## Nápravy SAF s kotoučovou brzdou Haldex, Økotouče: 430 mm

V rámci vývoje výrobku byla kotoučová brzda Haldex upravena. Charakteristika brzd a čísla TDB zůstávají beze změn.

### Viditelné znaky různého provedení brzdy

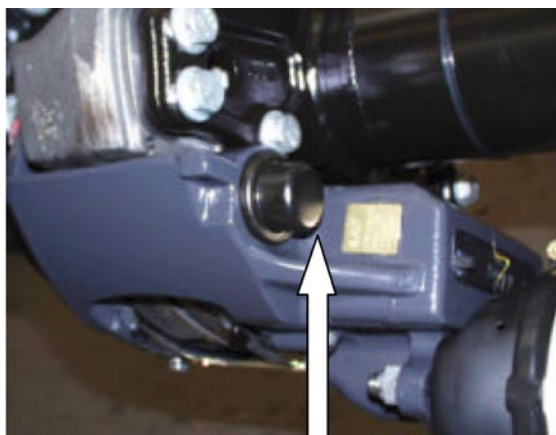
“Stará” brzda s vlnovcem

“Nová” brzda s ocelovým krytem

Provedení	Do poloviny října 2001	Od poloviny října 2001
Brzda	4 080 0008 02	4 080 0036 00
Skupina brzd	3 077 0187 01	3 077 0187 02

Objednací čísla (Sachnummer) nápravy a agregátu se nemění. V případě náhrady lze novou brzdou používat pro staré provedení. Doporučujeme v případě výměny vyměnit obě brzdy dané nápravy. V rámci jednoho agregátu lze namontovat nápravy se starou i novou brzdou.
